「3 全量の戻し方（1）」（見解）

○山梨県境付近のトンネル工法比較

- (2) トンネル湧水を上限3m³/秒、50ℓ/10m・秒に管理できるということは、突発湧水を適切に管理できることを意味する。そうであれば、下り勾配で掘ることは可能と考えるが、それについての見解

- (3)「畠薙山断層と平行して導水路トンネルなど送排水管路を作ることが地質・湧水の点で不適切」であるとしていることについて、その根拠（地質データ等を用いた説明）

A 先進坑・本坑ともに上り勾配で掘削（2）

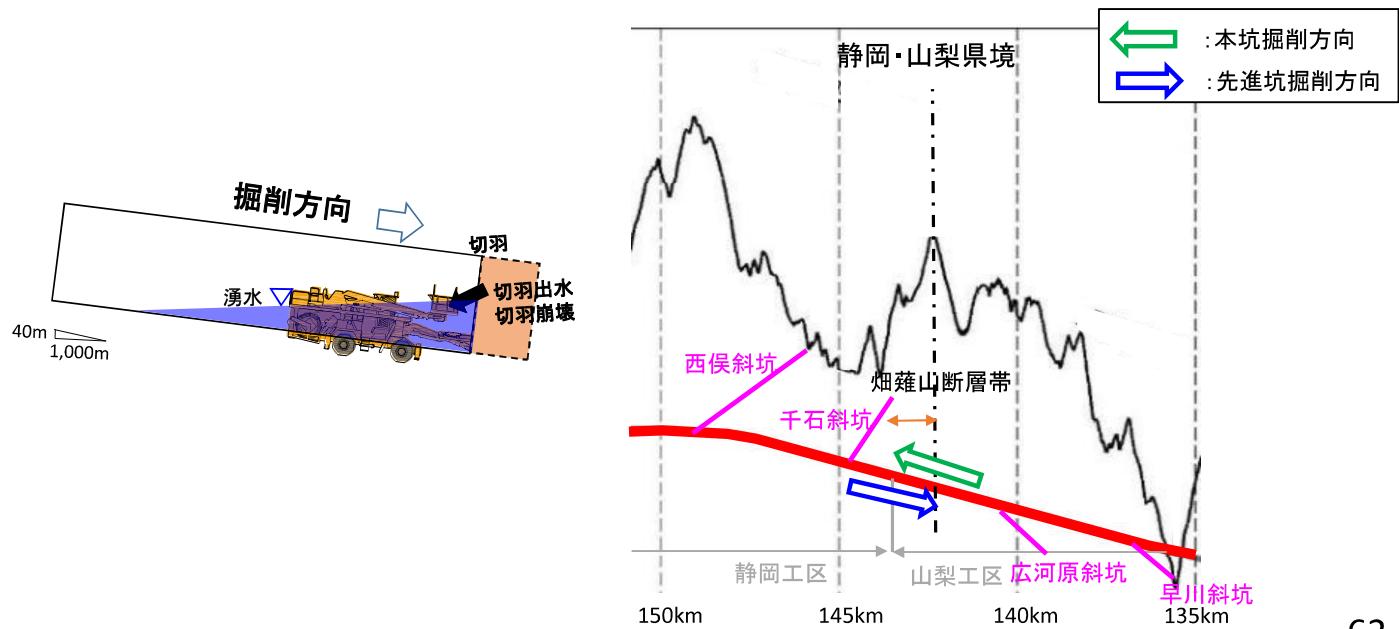
- ・切羽（掘削面）から、大規模な突発湧水が発生した場合、湧水が自然流下し、切羽付近に湧水が溜まることがないため、水没することはありません。
- ・水没することはないため、作業員等への安全性が確保されます。

B 先進坑は下り勾配・本坑は上り勾配で掘削（3）

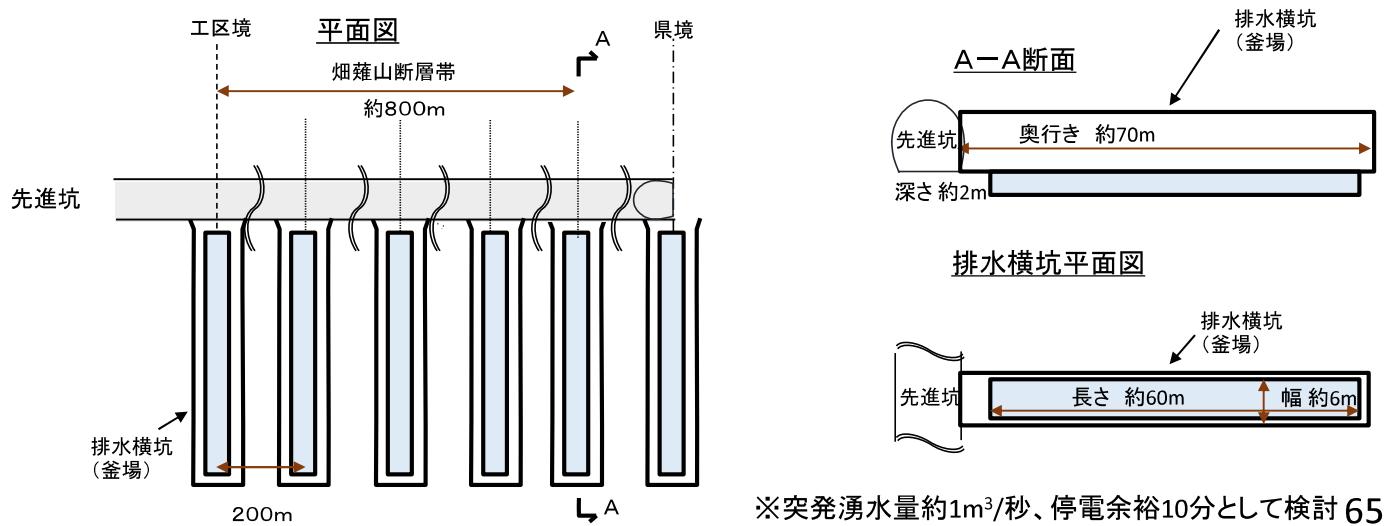
- ・畠薙山断層帯（土被り約800m）では、局所的に大規模な突発湧水が発生するリスクがあると推定しています。その量や期間を予測することは困難ですが、過去のトンネル掘削における大規模な突発湧水の事例を参考に、仮に $1\text{m}^3/\text{秒}$ 程度の突発湧水が発生した場合を想定して、次頁以降の検討を行いました。

C シールド工法（断層帯の掘削方向 下り勾配施工）

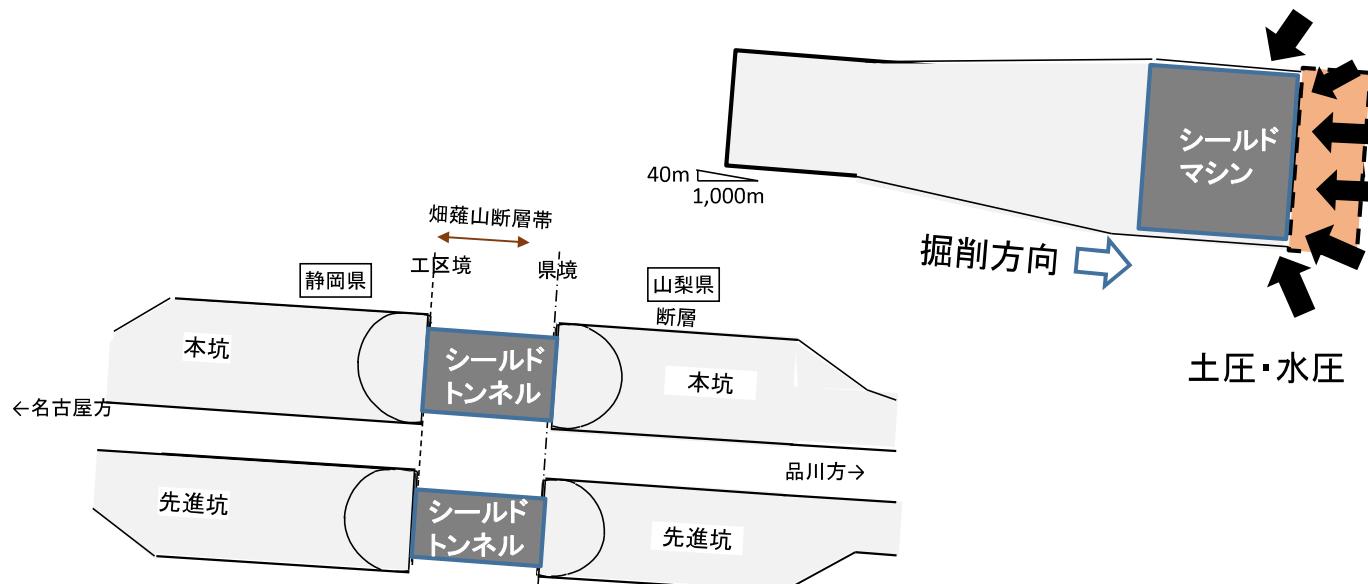
- ・シールド工法により施工する場合、断層帯付近約0.8～1kmにおいて、大きな土圧や水圧がかかることにより、シールドマシンが掘進不能となる可能性が高く、施工は困難となります。

○山梨県境付近のトンネル湧水への対応方法

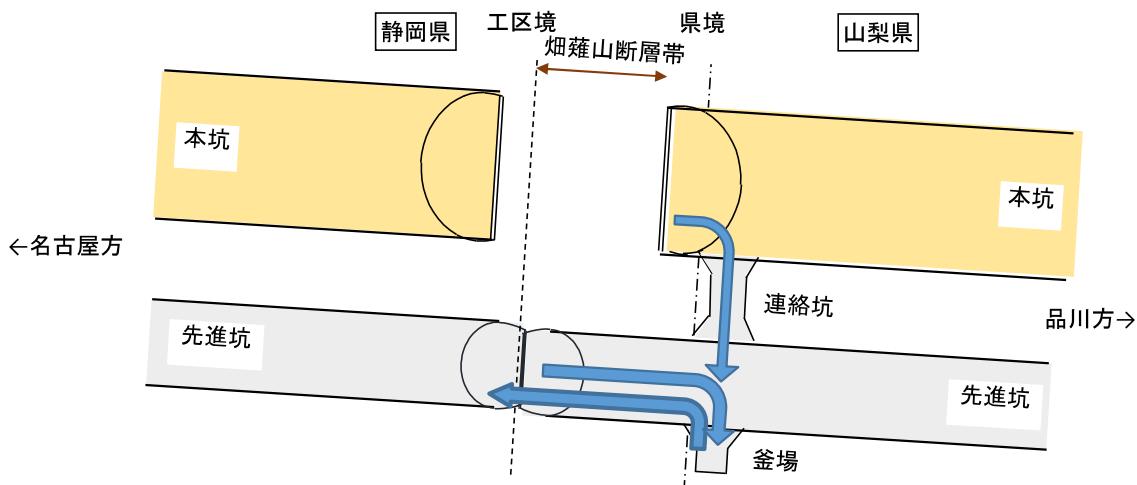
- ・上り勾配（拵み）施工の場合に検討した揚水方式について、
①先進坑貫通後に揚水以外の方法は困難です。

対応方法	評価	実現性	県外流出
① 先進坑貫通後に揚水	先進坑貫通後は、県境付近に設置した釜場を活用し、本坑湧水のポンプアップが可能	○	有※
先進坑 掘削前に	② 小口径シールドトンネルにより揚水	断層帯約1kmは、大きな土圧・水圧がかかりシールド施工は困難	×
	③ ボーリング+ケーシングパイプで揚水	断層帯約1kmを正確な位置に送水管を挿入しながらのボーリングは困難	×
	④ 県境付近からの導水路トンネルで導水	断層帯に並行して大土被りの中のトンネル掘削は困難	×
	⑤ 深井戸により揚水	最深800mの深井戸を断層帯約1kmにわたって設置することは困難	×
	⑥ 山梨県側の斜坑口より地上に配管し、ポンプを設置して導水	約10kmの配管や30箇所程度の釜場設置を地上に行うことは困難	×
			無

②小口径シールドトンネルにより揚水

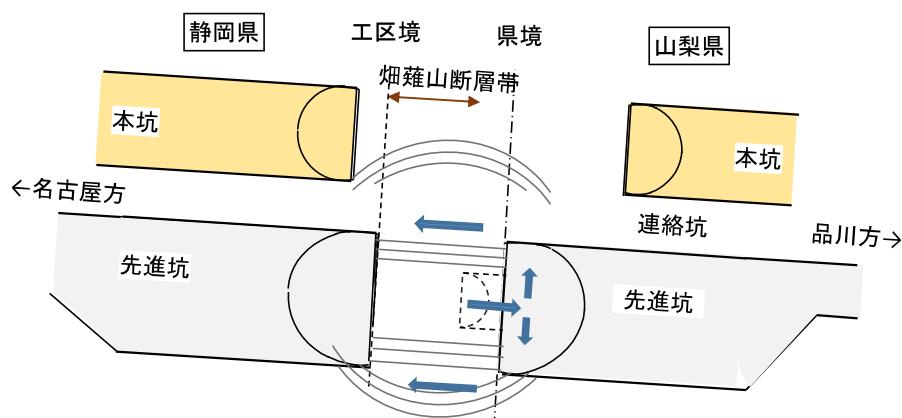
- ・山梨県側から断層帯の掘削を開始する前に、静岡方から小口径シールドマシンで掘削し、送水管を構築した後、先進坑の湧水は送水管を通じて静岡県側にポンプアップします。
- ・断層帯付近約0.8～1kmにおいて、大きな土圧や水圧がかかることにより、シールドマシンが掘進不能となる可能性が高く、施工は困難となります。

③ボーリング+ケーシングパイプで揚水（2）

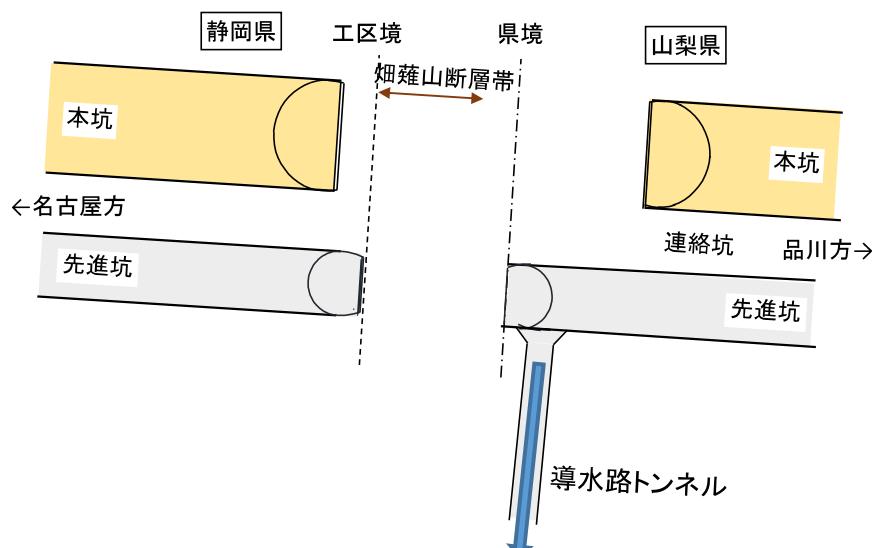
- ・ボーリングを施工する断層帯付近約0.8~1kmの距離を、狭い範囲に正確に送水管を挿入しながら到達させるボーリング（十数本）は、困難です。
- ・ボーリングの孔が崩れて掘削不能となる場合や、孔が崩れることによりボーリングの方向が変化する場合があるためです。
- ・そのため、ボーリング等による揚水は困難であると考えています。

④県境付近からの導水路トンネルで導水（2）

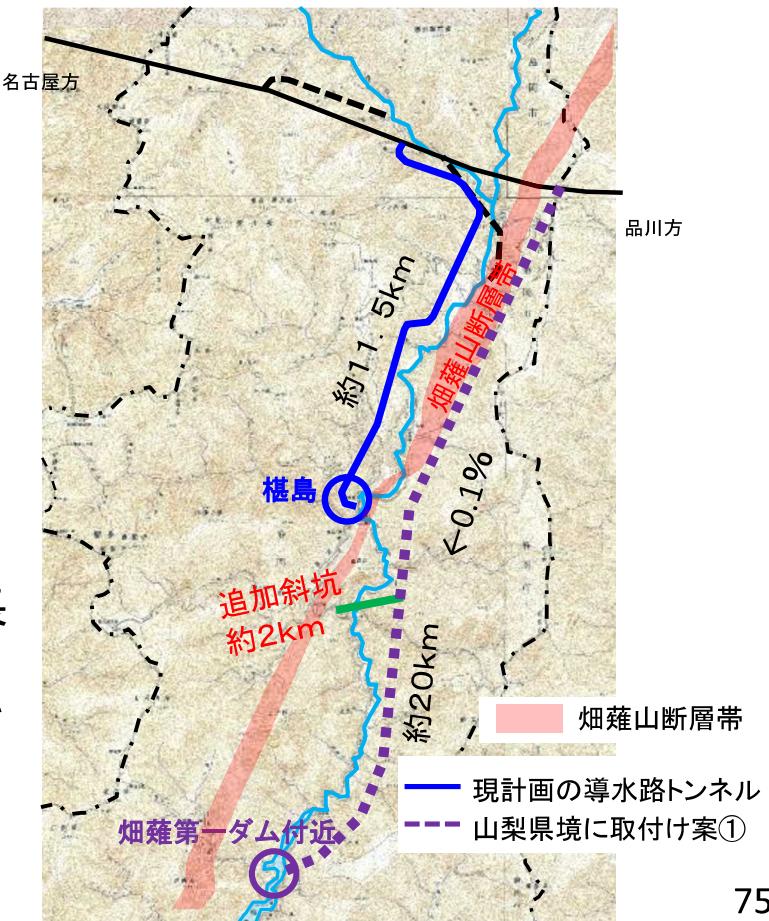
- ・畠瀬山断層帯に沿って、最大土被り約1,000mのトンネルを掘削することは、困難です。

- ・さらに、このトンネル自体の湧水により沢水等の減少が生じるほか、発生土が増加します。

- ・トンネル延長が、畠瀬第一ダム付近までの約20kmと非常に長くなり、掘削に時間を使い、早期に自然流下により大井川に水を流すことが困難です。

④県境付近からの導水路トンネルで導水（3）

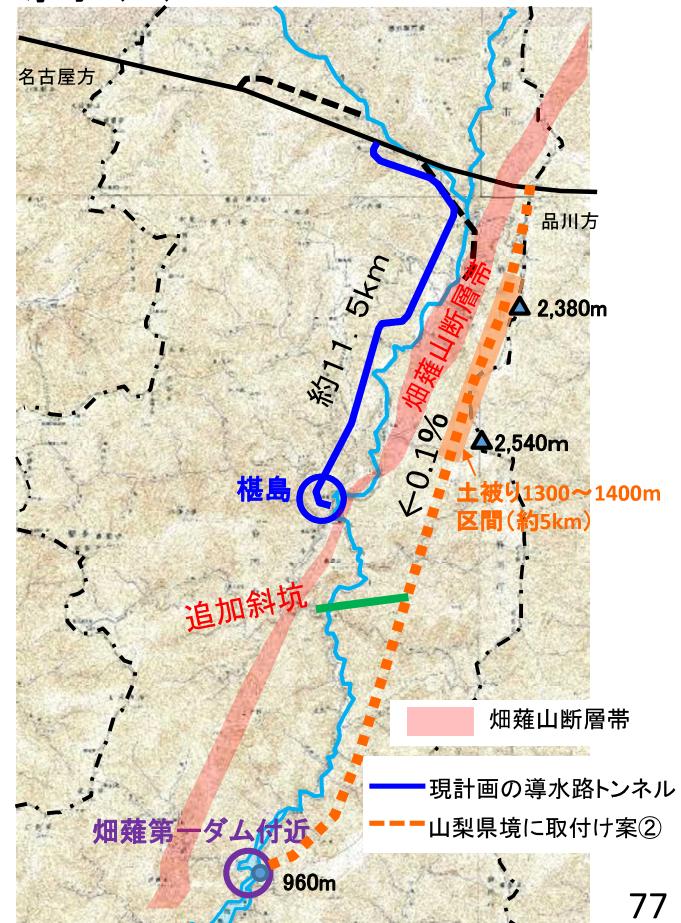
- ・現計画の導水路トンネルは、土被りをできる限り小さくし、地質の良い区間を高速で施工し、早期に導水させることを目的にTBM（トンネルボーリングマシン）による掘削方法を採用しています。

- ・山梨県境付近に導水路トンネルを取り付け、極力土被りを小さくするルート計画とした場合、畠瀬山断層帯に沿って長距離（約20km）を連続して掘削することとなり、TBMによる掘削は困難となり、NATMによる掘削とせざるをえません。

- ・畠瀬第一ダム付近から片押しで掘削するには延長が長くなるため、途中に斜坑を追加で設ける必要があります。

- ・NATMでは、高速掘削ができないため、途中に斜坑を設けても導水路トンネル完成までに大幅な時間を要します。

- ・そのため、山梨方先進坑が到達するまでに、導水路トンネルによる対応は困難と考えています。

○山梨県境付近からの導水路トンネルで導水（1）

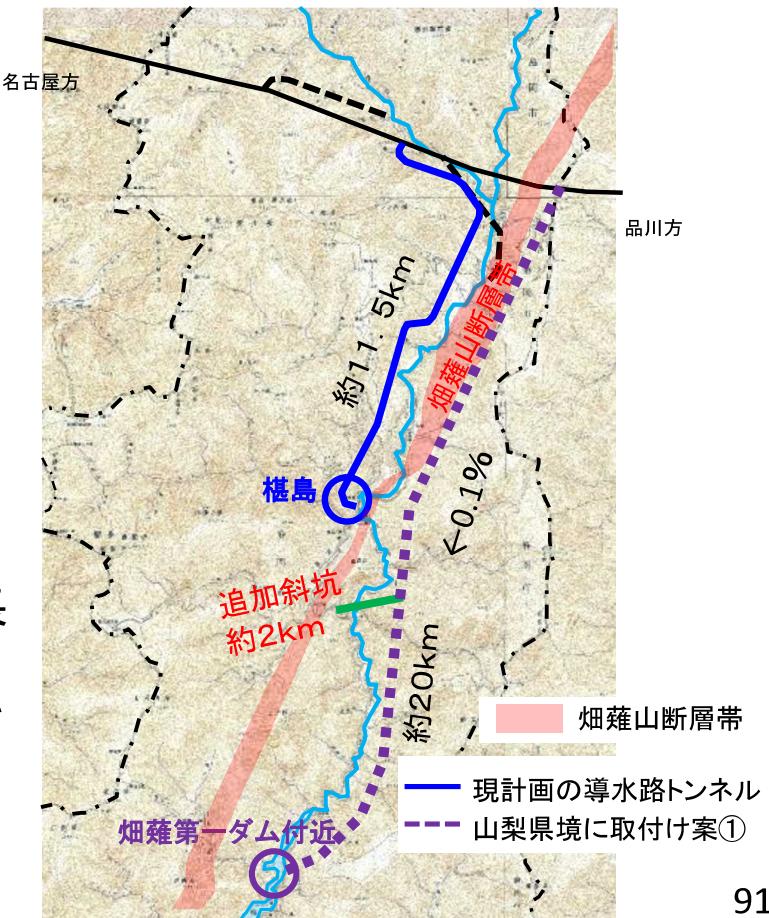
- ・畠瀬山断層帯に沿って、最大土被り約1,000mのトンネルを掘削することは、困難です。

- ・さらに、このトンネル自体の湧水により沢水等の減少が生じるほか、発生土が増加します。

- ・トンネル延長が、畠瀬第一ダム付近までの約20kmと非常に長くなり、掘削に時間を使い、早期に自然流下により大井川に水を流すことが困難です。

○山梨県境付近からの導水路トンネルで導水（2）

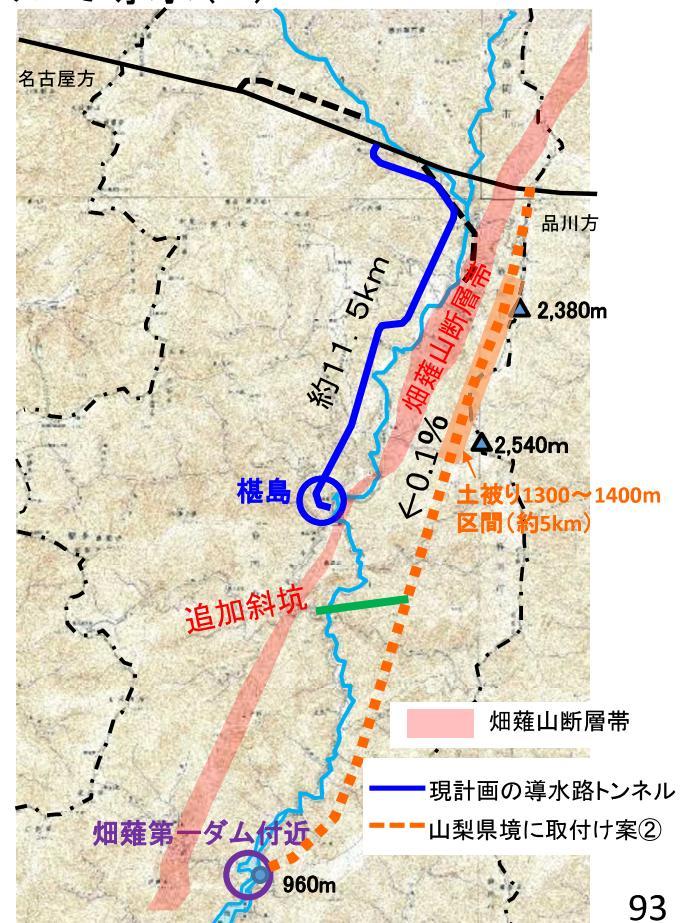
- ・現計画の導水路トンネルは、土被りをできる限り小さくし、地質の良い区間を高速で施工し、早期に導水させることを目的にTBM（トンネルボーリングマシン）による掘削方法を採用しています。
- ・山梨県境付近に導水路トンネルを取り付け、極力土被りを小さくするルート計画とした場合、畠瀬山断層帯に沿って長距離（約20km）を連続して掘削することとなり、TBMによる掘削は困難となり、NATMによる掘削とせざるをえません。
- ・畠瀬第一ダム付近から片押しで掘削するには延長が長くなるため、途中に斜坑を追加で設ける必要があります。
- ・NATMでは、高速掘削ができないため、途中に斜坑を設けても導水路トンネル完成までに大幅な時間を要します。
- ・そのため、山梨方先進坑が到達するまでに、導水路トンネルによる対応は困難と考えています。

2. 山梨県側先進坑貫通直前（前頁の図の説明）

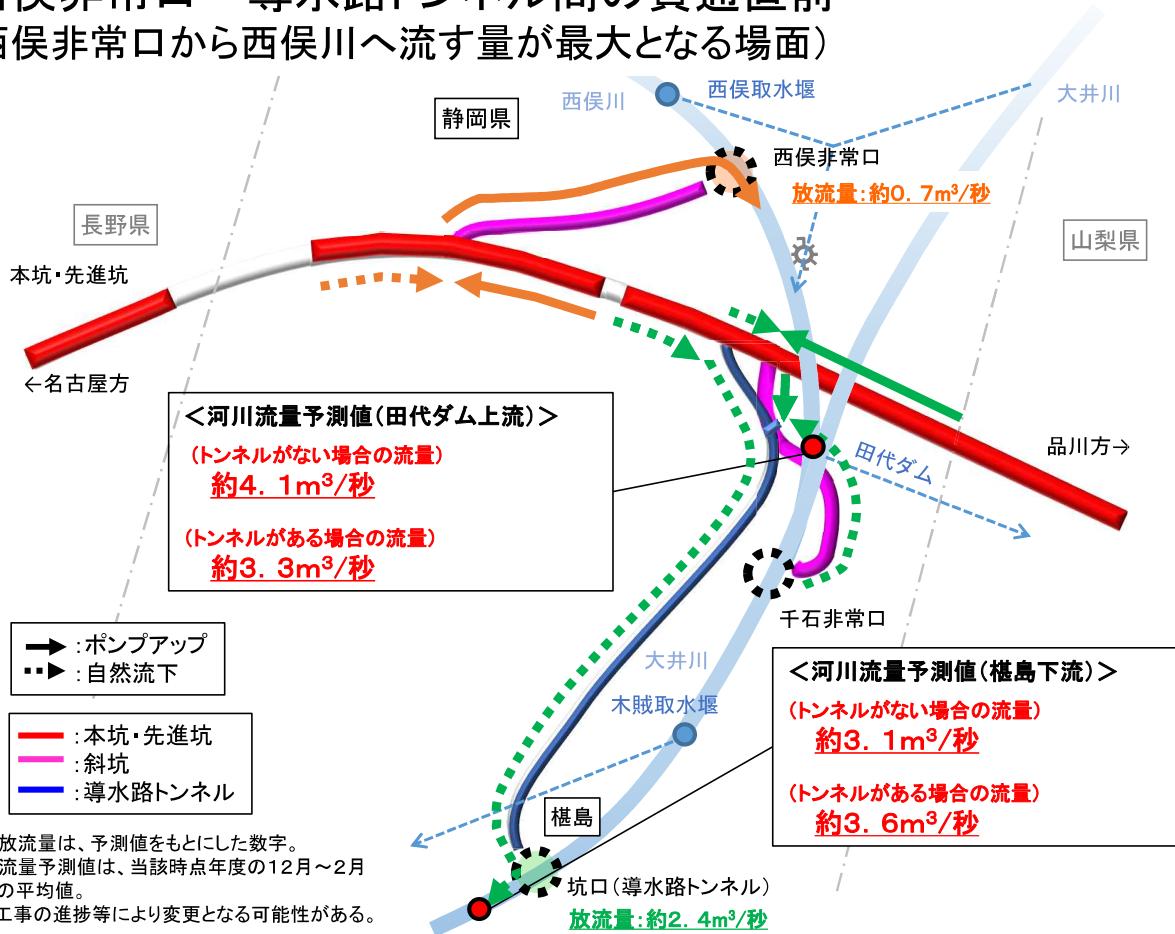
- 田代ダム上流地点における流量について、トンネルがない状態では約 $4.1\text{m}^3/\text{秒}$ と予測しています。トンネルがある状態では、流量が約 $1.3\text{m}^3/\text{秒}$ 減少して約 $2.8\text{m}^3/\text{秒}$ となります。西俣非常口から湧水を約 $0.6\text{m}^3/\text{秒}$ 流すので、約 $3.4\text{m}^3/\text{秒}$ となります。
- 椹島の導水路トンネル坑口より下流地点における流量について、トンネルがない状態では約 $3.1\text{m}^3/\text{秒}$ と予測しています。トンネルがある状態においては、導水路トンネル坑口より上流地点では、流量が約 $1.8\text{m}^3/\text{秒}$ 減少して約 $1.3\text{m}^3/\text{秒}$ となります。同坑口の下流地點では、導水路トンネルからの放流量約 $2.1\text{m}^3/\text{秒}$ を足し合わせ、約 $3.4\text{m}^3/\text{秒}$ となります。

4. トンネル掘削完了時点

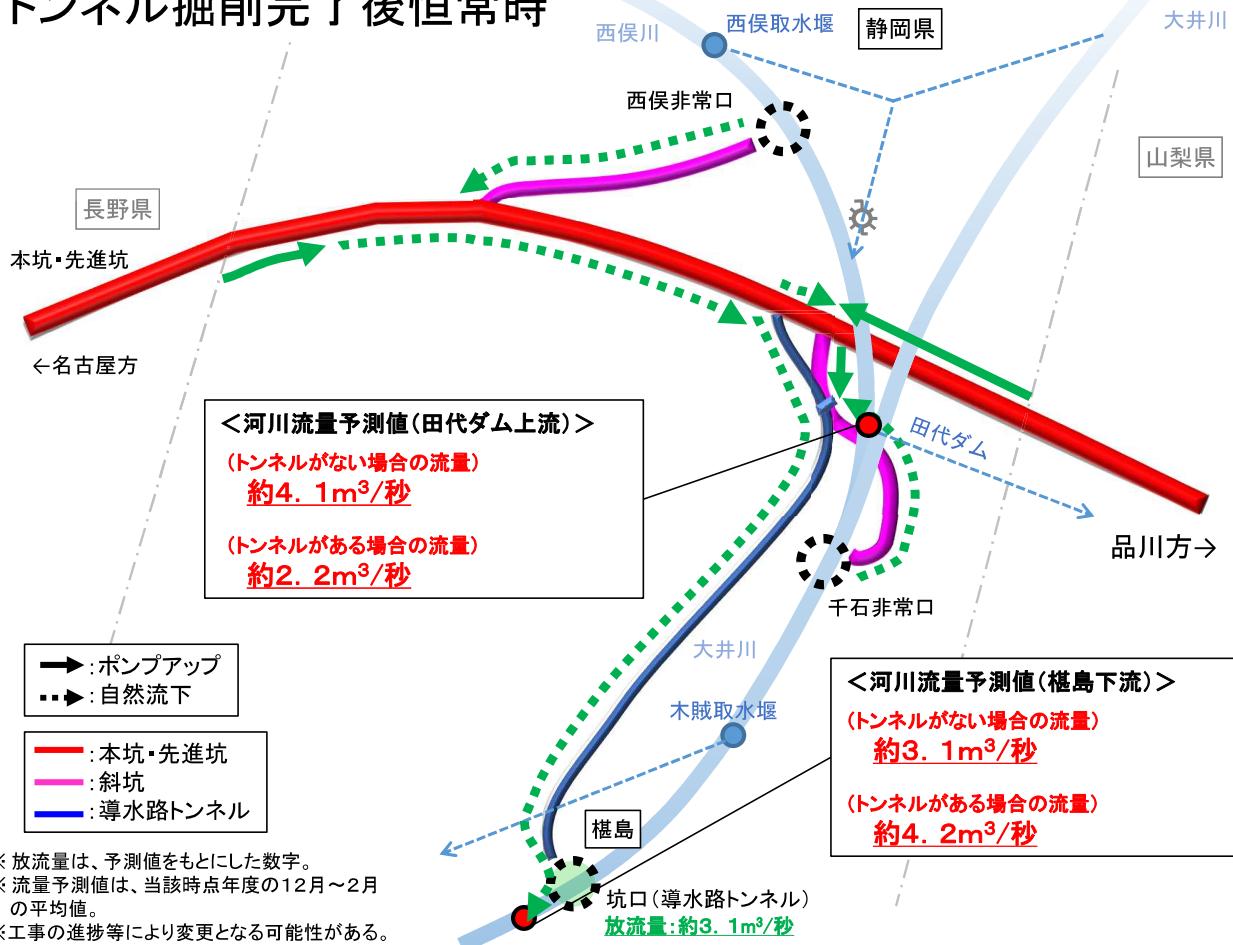
- 田代ダム上流地点における流量について、トンネルがない状態では約4.1m³/秒と予測しています。トンネルがある状態では、流量が約1.6m³/秒減少して約2.5m³/秒となります。
- 椹島の導水路トンネル坑口より下流地点における流量について、トンネルがない状態での約3.1m³/秒と予測しています。トンネルがある状態においては、導水路トンネル坑口より上流地点では、流量が約2.0m³/秒減少して約1.1m³/秒となります。同坑口の下流地点では、導水路トンネルからの放流量約3.4m³/秒を足し合わせ、約4.5m³/秒となります。

図 大井川地質モデル切面図

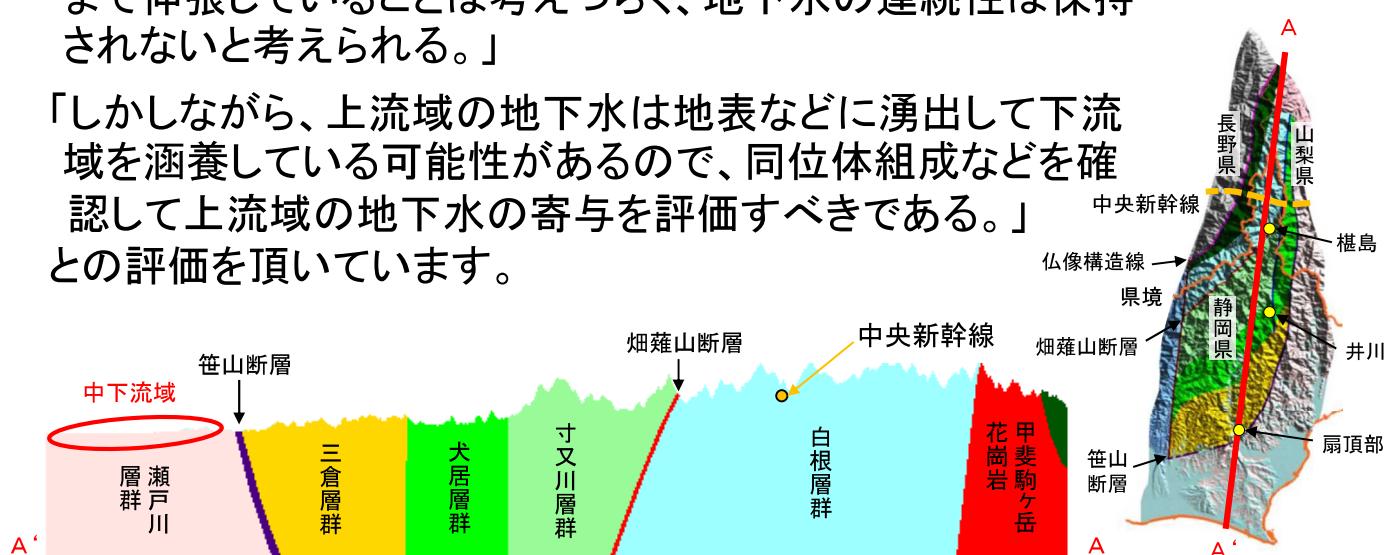
- ・また、地下水を専門とする公的機関、専門家に依頼し、公開情報を使って、大井川上流域から河口にいたる範囲の地質モデル（下図）を作成しました。公的機関、専門家からは、「当該地は付加体と呼ばれる地質構造であり、鉛直方向の連續性が卓越していることから、上流域の帶水層が中下流域まで伸張していることは考えづらく、地下水の連續性は保持されないと考えられる。」

「しかしながら、上流域の地下水は地表などに湧出して下流域を涵養している可能性があるので、同位体組成などを確認して上流域の地下水の寄与を評価すべきである。」との評価を頂いています。

図 想定される地下水の流れ(イメージ)

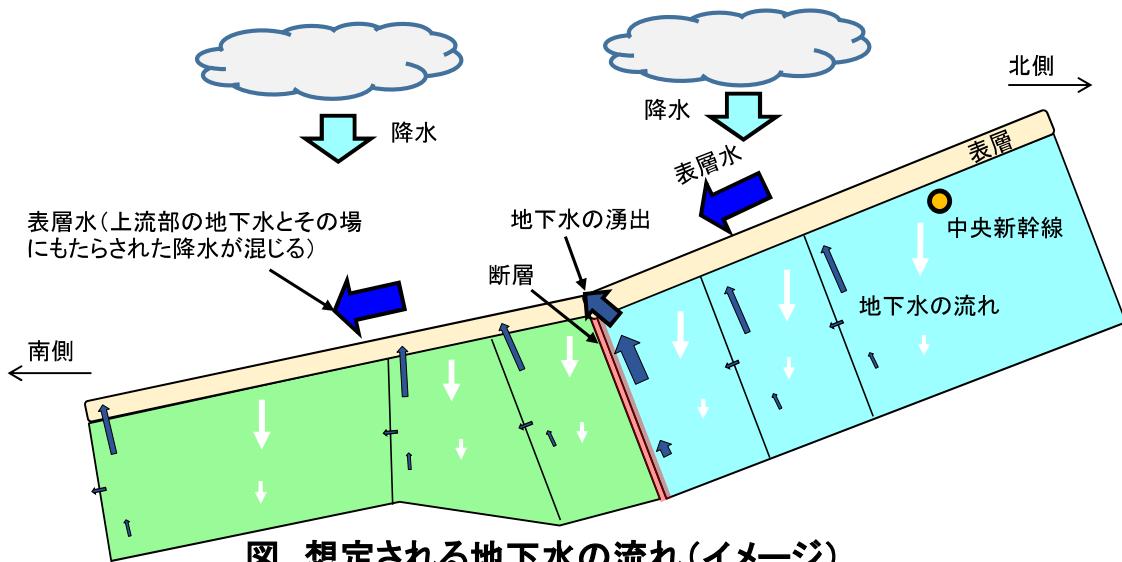
- したがって、鉛直方向の地層の連続性が卓越しており、上流域の地下水は、上流域の断層により表層へ湧出することはあるが、中下流域にまで、直接地下水として連続して流動しているとは考えにくいといえます。
